Kambavegur 1

Umsögn um byggingarleyfisumsókn

Umsögn skipulagsfulltrúa

Kambaveg 1

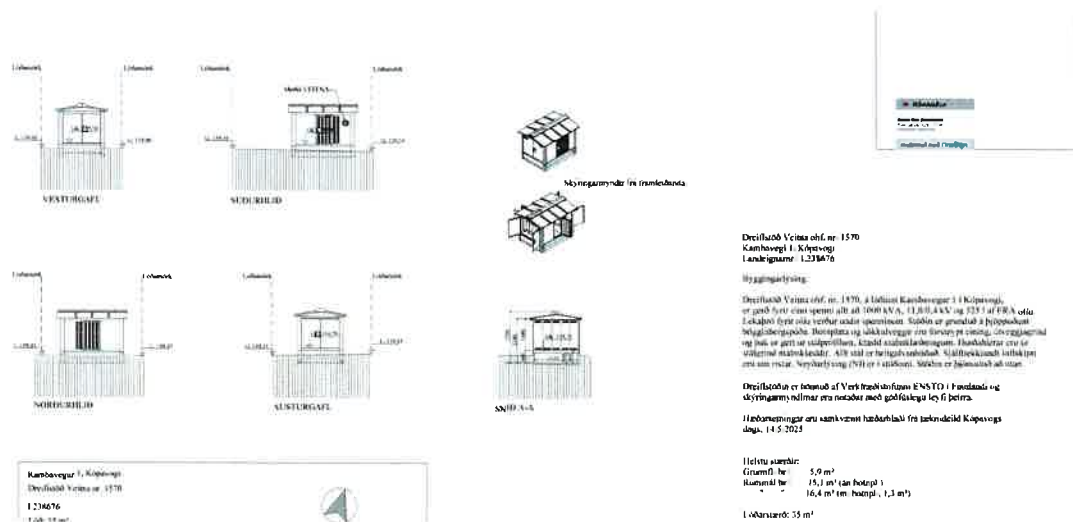
Í tölvupósti dags 30.október er óskað eftir afstöðu til eftirfarandi útlits á dreifistöð.

Getið þið vinsamlegast tekið afstöðu til þessar stöðvar

Litur á málmklæðningu sem synd eru í viðbótargögnum telst hlýlegur og samræmist litatónaviðmiðum deiliskipulagsins. Skipulagsfulltrúi bendir þó á að vanda þurfi sérstaklega til frágangs og efnisvals, í samræmi við kafla 4.10 í greinargerð, til að tryggja að mannvirknið falli vel að umhverfi sínu og sé bæjarfélaginu til sóma. Ekki er talið að umsótt byggingaráform samræmist gæðaviðmiðum deiliskipulags.
